Dodatek č. 1

ke Smlouvě o zhotovení stavby, ID smlouvy 21554117, ze dne 16. 1. 2023

Změnový list číslo		1
Identifikace akce		
Název akce:	Výstavba Multifunkční sportovní a kulturní haly v Brně	
Číslo akce SMVS:	-	
Objednatel:	I. Statutární město Brno II. ARENA BRNO, a. s. III. Brněnské komunikace a.s. IV. Teplárny Brno, a.s.	
Zastoupen:	Objednatelem	
Zhotovitel:	HOCHTIEF CZ a.s., Plzeňská 16/3217, 150 00 Praha 5	
TDI:	-	
Projektant:	Projektová dokumentace 1 - Arch.Design, s.r.o. a A PLUS a.s. Projektová dokumentace 2 - PK OSSENDORF s.r.o.	
Předmět změnového listu		
Změna POV, změna dopravy (vjezdů a výjezdů ze staveniště), změna ploch zařízení staveniště, změna řešení dočasné konstrukce zajištění stavební jámy		
Část díla dotčená změnovým listem		
Plán organizace výstavby, zajištění stavební jámy.		
Popis změny, popis technického řešení		
Původní řešení dle smluvní (tendrové) dokumentace :		
Původní řešení POV stanovovalo etapizaci jednotlivých staveb, vjezdy a výjezdy ze staveniště a plochy zařízení staveniště v rozsahu dle Projektové dokumentace (vjezd a výjezd branou 8., 9. a 10. BVV, volně přístupné v rámci VMO, ul. Bauerova, ul. Hlinky) . Dočasná pažení stavební jámy bylo ře

POHLED 6
M = 1:200

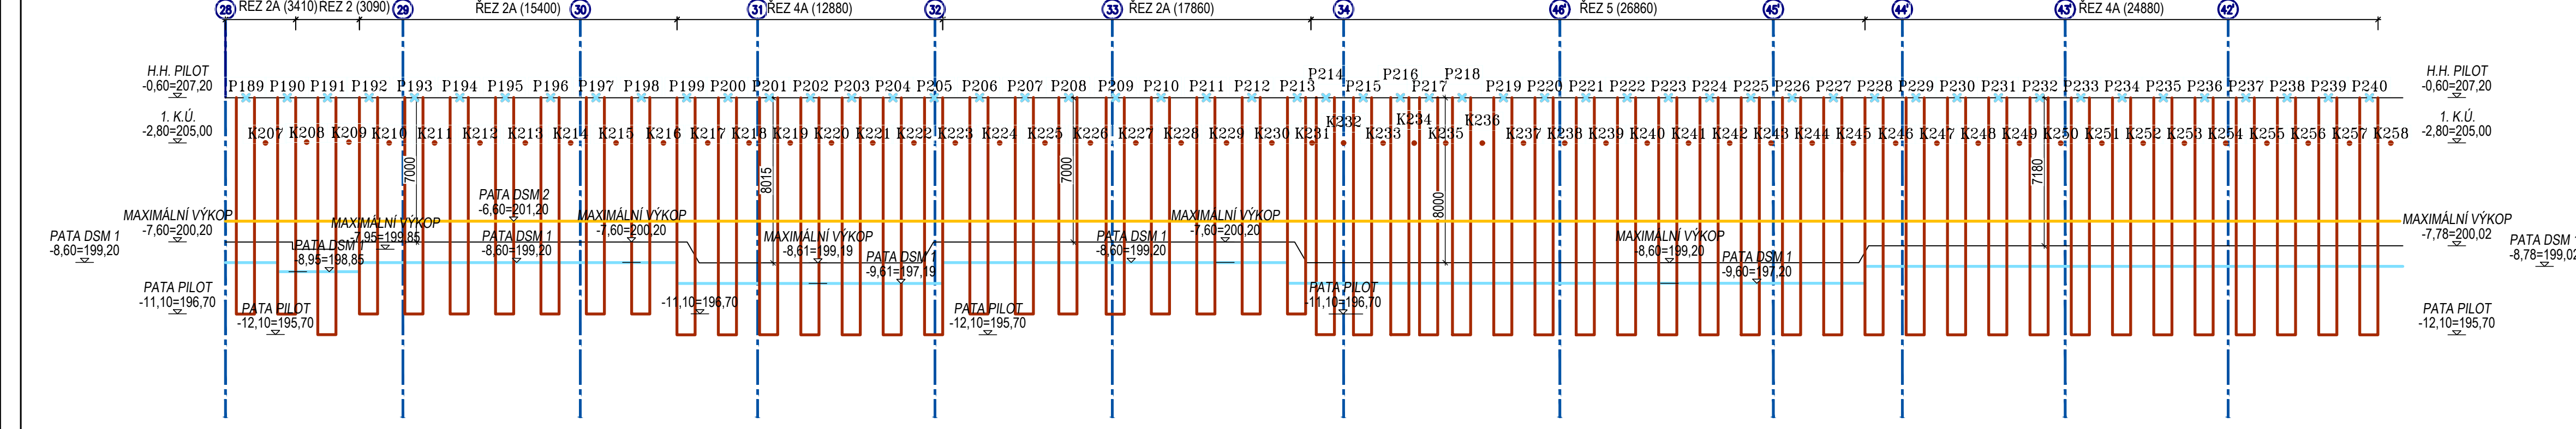
6) Vjezd do 10. brány přes ul. Hlinky je omezen intervalem stávajícího SSZ, z dané křižovatky není možný výjezd vozidel na ul. Poříčí (směr skládek)		
7) Z původních přípustných třech vjezdů do staveniště jsou pouze k dispozici vjezdy přes 9.,10. bránu BVV		
Z tohoto důvodu je nezbytné stanovit nové řešení - nové náhradní vjezdy a výjezdy zařízení staveniště, nezbytných pro řádný průběh stavebních prací.		
Z výše uvedených důvodů (a v návaznosti rovněž na níže uvedenou změnu) dojde k prodloužení nezbytné doby provádění zemních prací, a to o 3 měsíce, která představuje naprosté minimum tak, aby nedošlo ke kompletnímu ucpání/kompletní neprůjezdnosti komunikací v okolí stavby a prostorové kolizi vnitrostaveništní i mimostaveništní dopravy a dílo mohlo probíhat. Jedná se o dodatečnou změnu, zařazení změny dle §222 odst 6 ZVZ.		
Současně byla provedena optimalizace způsobu provedení dočasného zajištění stavební jámy, který je vhodnější z následujících technických důvodů:

- vyšší účinnost těsnění stěny, díky mechanickému promíchání zeminy je výsledná stěna spojitější.		
- vyšší flexibilita řešení, možnost okamžité úpravy receptury směsi v případě nutnosti

- při realizaci nedochází ke vzniku zpětné suspenze, tím je výrazně sníženo množství produkovaného odpadu		
- metoda má nižší požadavky na plochu staveniště		
Jedná se o kvalitnější řešení bez dopadu do ceny díla. Jedná se o záměnu položek oceněného soupisu prací podle § 222 odst. 7 ZVZ.		
Vliv změny na výkresovou dokumentaci :		
Změna - náhradí vjezdy a výjezdy zařízení staveniště, tyto jsou stanoveny v rámci aktualizovaných příloh 1 a 2 tohoto ZL.		
Záznamy o změně ve stavebním deníku a zápisech z KD :
